RESOLUCIÓN

POR MEDIO DE LA CUAL SE RENUEVA Y MODIFICA UN PERMISO DE VERTIMIENTOS Y SE ADOPTAN OTRAS DETERMINACIONES

LA DIRECTORA DE LA REGIONAL VALLES DE SAN NICOLÁS DE LA CORPORACIÓN AUTÓNOMA REGIONAL DE LAS CUENCAS DE LOS RÍOS NEGRO Y NARE, CORNARE.

Asunto: Vertimientos – Renovación y modificación

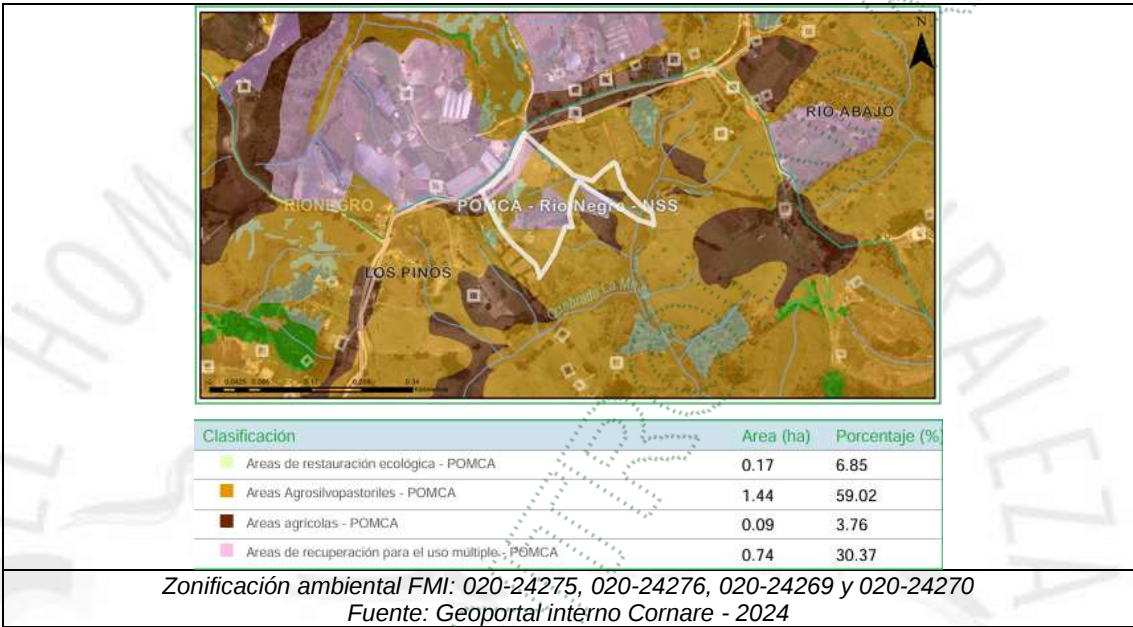
De acuerdo con el Sistema de Información Geográfico de Cornare, los predios identificados con los FMI 020-24275, 020-24276, 020-24269 y 020-24270 se encuentran dentro del Plan de Ordenación y Manejo de la Cuenca Hidrográfica del Río Negro (POMCA Río Negro), aprobado

El polígono que contiene los predios en los cuales se desarrollan las actividades porcícolas, presenta las siguientes determinantes ambientales: áreas de restauración ecológica, áreas agrosilvopastoriles, áreas agrícolas y áreas de recuperación para el uso múltiple.

A continuación, se presenta el mapa con el polígono de restricciones ambientales que contiene los cuatro predios, donde se destaca que la infraestructura porcícola se localiza principalmente en áreas de recuperación para el uso múltiple y áreas agrosilvopastoriles, donde está permitida:

- La ACTIVIDAD SOLICITADA (CRÍA DE GANADO PORCINO) CUMPLE con los usos del suelo establecidos para la zona, toda vez que, según los Conceptos de Usos del Suelo emitidos por Planeación Municipal y el SIG de CORNARE, las zonas donde se localiza específicamente la actividad corresponden a Áreas de Recuperación para el Uso Múltiple y Áreas Agrosilvopastoriles, donde la actividad es permitida.

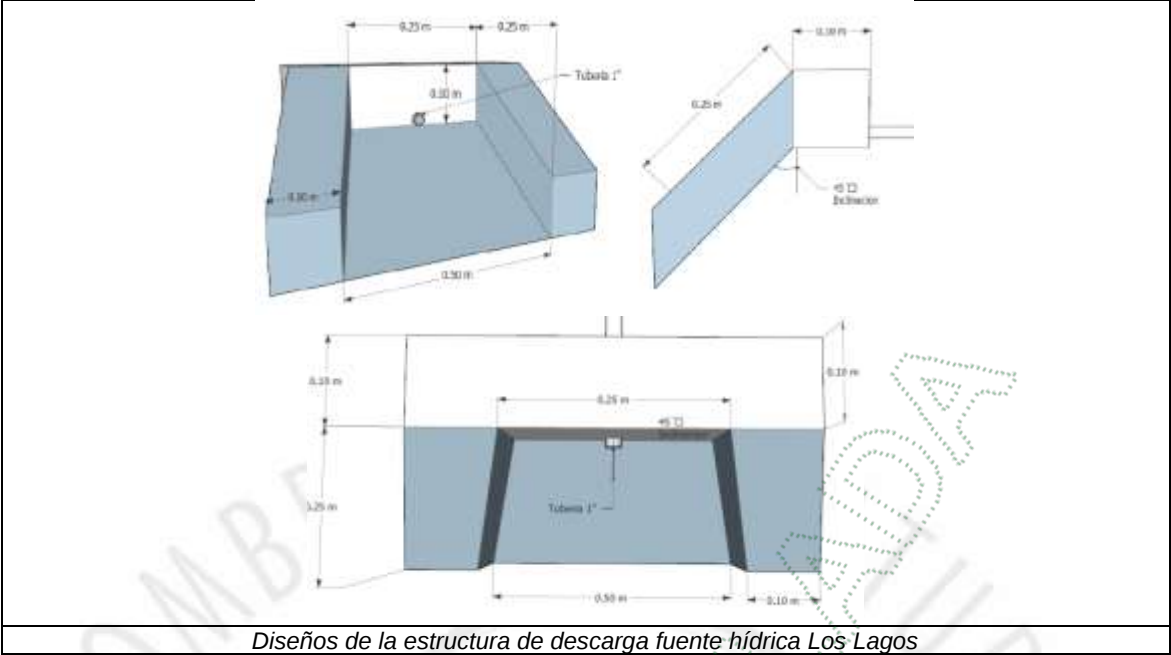
Estudios técnicos y diseños de la estructura de descarga de los vertimientos:

Para el dimensionamiento de la tubería se implementó la metodología y los lineamientos establecidos en la norma de diseño de sistemas de alcantarillado de las Empresas Públicas de Medellín, (EPM e.s.p., 2013) desarrollando la ecuación conjunta de darcy-weisbach & colebrook-white.

Para definir la estructura de descarga del efluente del sistema de tratamiento de aguas residuales domésticas de la vivienda, se evaluó la condición de la fuente hídrica denominada quebrada Los Lagos y su entorno directo en el sitio propuesto para dicha descarga.

La quebrada Los Lagos, presenta un ancho no superior a 1.0 m, además por la condición morfológica de la zona y el tamaño estimado de la microcuenca, se aprecia de baja extensión la llanura de inundación. Por tanto, se proyecta la construcción de un cabezote de descarga tipo obra de drenaje transversal (ODT) en concreto de relación de compresión de 21 MPa a ubicar lateralmente al cauce con una separación de 0.30 m.

A través de esta estructura, se busca que se genere la descarga final del efluente, dada la magnitud del caudal descargado de 0.045 L/s, no se estima efecto erosivo representativo, pero debe complementarse la construcción con la adecuación de la obra para la entrega final en el cauce, dicha entrega además debe hacerse con un ángulo máximo de 45° respecto al

alineamiento de la fuente para lograr una descarga en forma de lámina de agua y de esta manera no generar chorro o cascada directa.

Obra N°:			1	Tipo de la Obra:		Estructura de Descarga			
Nombre de la Fuente:			Los Lagos			Duración de la Obra:		Permanente	
Coordenadas						Altura(m):		0.10	
LONGITUD (W) - X			LATITUD (N) Y			Z		Ancho(m):	
-75	21	6,1	6	12	46,8 6	2134	Longitud(m):		0.25
							Diámetro (m)		0.025
							Pendiente longitudinal (%)		1
							Profundidad de Socavación(m):		0.25
							Capacidad(m3/seg):		0.25
							Cota Lámina de agua de la fuente de Tr= 100 años (m)		2135
							Cota de punto más baja de la obra (m)		2134
Observaciones:			Se proyecta una estructura en mampostería de descarga y disipación

Obra N°:			1		Tipo de la Obra:		Tubería				
Nombre de la Fuente:			Los Lagos				Duración de la Obra:		Permanente		
Coordenadas							Longitud(m):		0.25		
LONGITUD (W) - X			LATITUD (N) Y		Z		Diámetro(m):		0.025		
-75	21	6,1	6	12	46,8 6	2134	Pendiente Longitudinal (°):		45		
							Capacidad(m3/seg):		0.25		
							Cota Lámina de agua de la fuente de Tr= 100 años (m)		2135		
							Cota Batea (m)		2135		
Observaciones :			La Entrega del efluente de las ARD se realizará a la quebrada Los Lagos, mediante tubería de 1" de diámetro

* al tratarse de una corriente hídrica de primer orden, se espera que con la obra a implementar en mampostería pueda resistir crecientes del periodo de retorno de 100 años.

- Los ESTUDIOS TÉCNICOS Y DISEÑOS DE LA ESTRUCTURA DE DESCARGA DE LOS VERTIMIENTOS CUMPLEN con los parámetros técnicos para AUTORIZAR la OCUPACIÓN DE CAUCE sobre la Fuente Los Lagos, en cumplimiento del ARTÍCULO 2.2.3.3.5.8. del Decreto 1076 de 2015.

Diseños de la estructura de descarga fuente hídrica Los Lagos

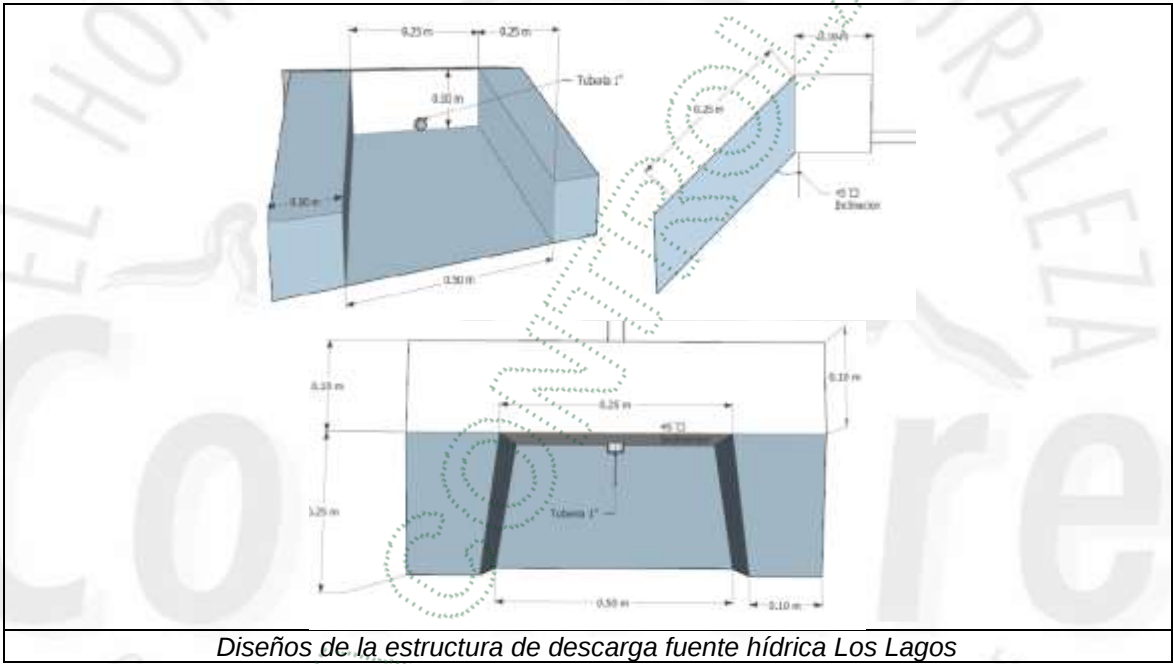
Obra N°:				1	Tipo de la Obra:		Estructura de Descarga				
Nombre de la Fuente:				Fuente Los Lagos				Duración de la Obra:		Permanente	
Coordenadas								Altura(m):		0.10	
LONGITUD (W) - X				LATITUD (N) - Y		Z		Ancho(m):		0.50	
-75	21	6,1	6	12	46,8 6	2134	Longitud(m):		0.25		
							Diámetro (m)		0.025		
							Pendiente longitudinal (%)		1		
							Profundidad de Socavación(m):		0.25		
							Capacidad(m3/seg):		0.25		
							Cota Lámina de agua de la fuente de Tr= 100 años (m)		2135		
							Cota de punto más baja de la obra (m)		2134		
Observaciones:			Se proyecta una estructura en mampostería de descarga y disipación

Obra N°:			1		Tipo de la Obra:		Tubería		
Nombre de la Fuente:			Los Lagos				Duración de la Obra:		Permanente
Coordenadas							Longitud(m):		0.25
LONGITUD (W) - X			LATITUD (N) Y			Z	Diámetro(m):		0.025
-75	21	6,1	6	12	46,8 6	2134	Pendiente Longitudinal (°):		45
							Capacidad(m3/seg):		0.25
							Cota Lámina de agua de la fuente de Tr= 100 años (m)		2135
							Cota Batea (m)		2134
Observaciones:		La Entrega del efluente de las ARD se realizará a la quebrada Los Lagos, mediante tubería de 1" de diámetro

Parágrafo primero: La referida obra, deberá ser implementada en campo, en el **término de tres (03) meses**, contados a partir de la ejecutoria del presente acto administrativo y deberá informar a la Corporación para su respectiva aprobación.

Parágrafo segundo: Esta autorización se realiza considerando que la obra referida se ajustará totalmente a la propuesta de diseño teórica (planos y memorias de cálculo) presentada en los estudios que reposan en el expediente ambiental.
